监理工程师通知单

工程名称：南通永丰铭自发自用光伏项目

编号：SHHY-ZHJL-TZD-001

关于光伏施工质量有关事宜。

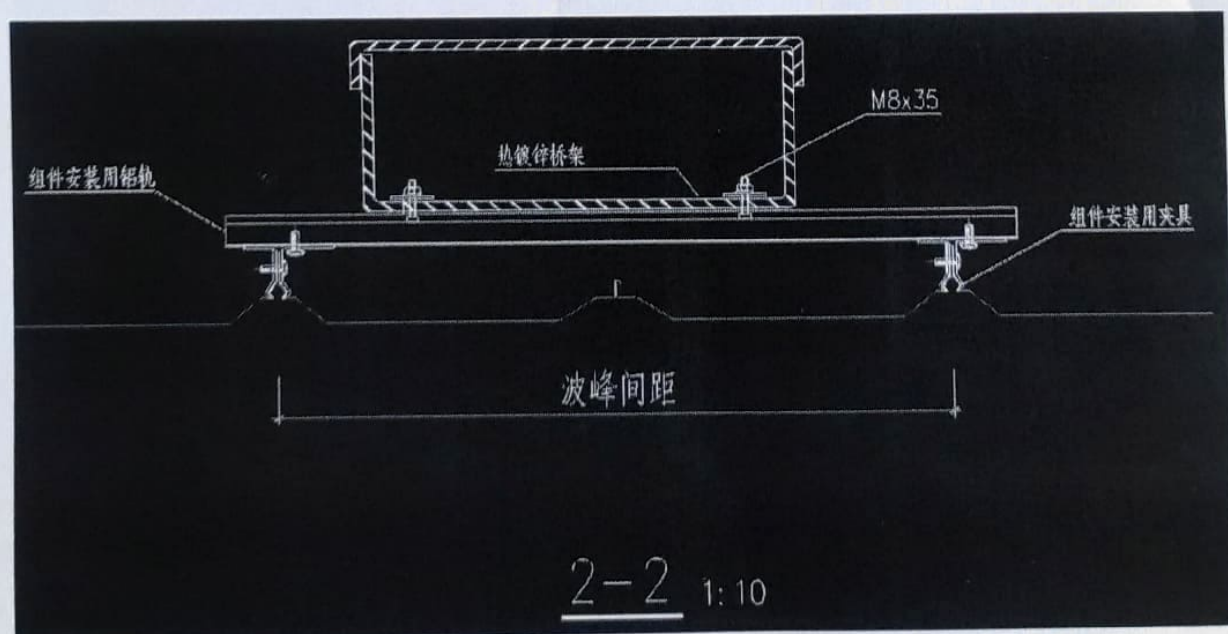
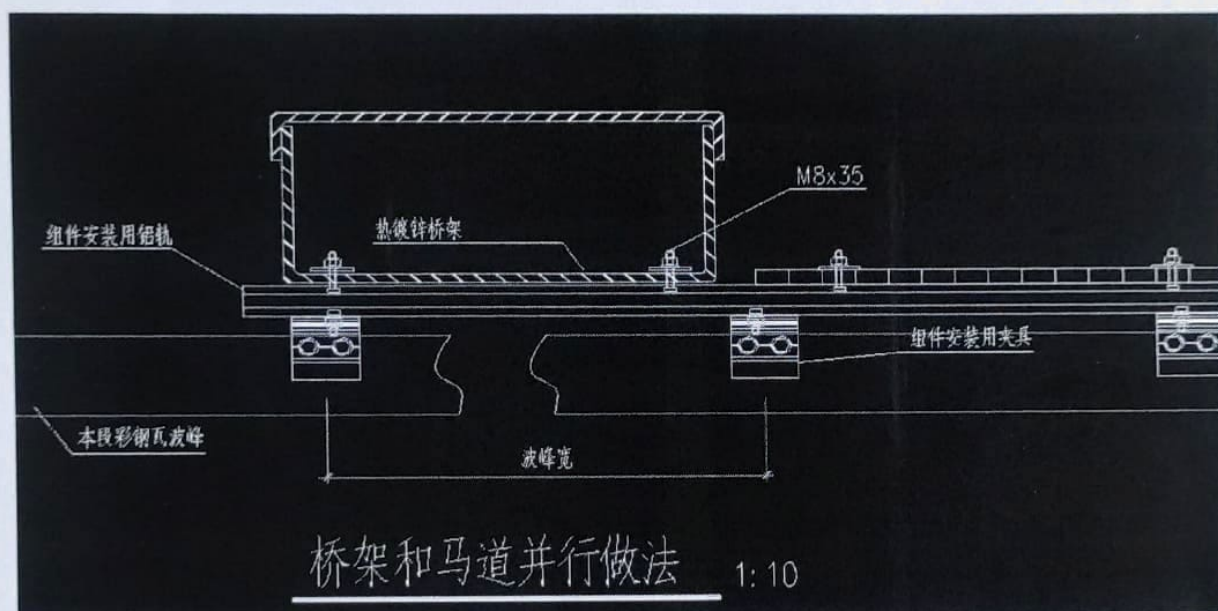
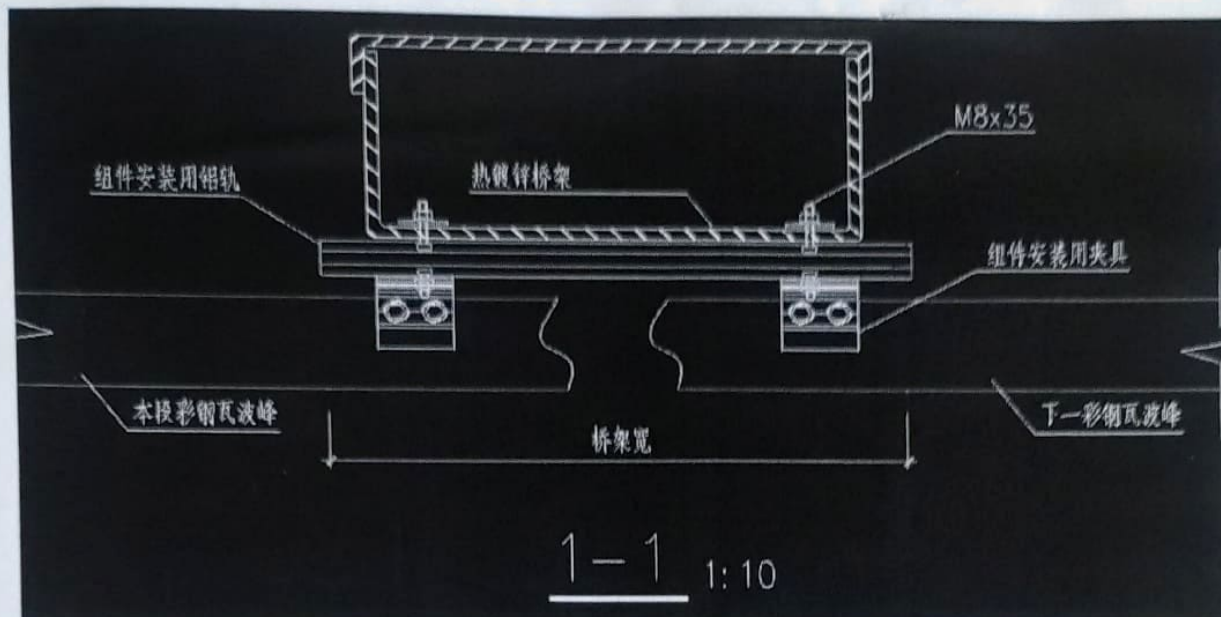
本项目部在巡视中发现，桥架及走道支架未按图纸设计要求使用铝轨材料，不符合设计要求。

以上问题见附件，望你部尽快落实整改，请在 03 月 16 日前回复。
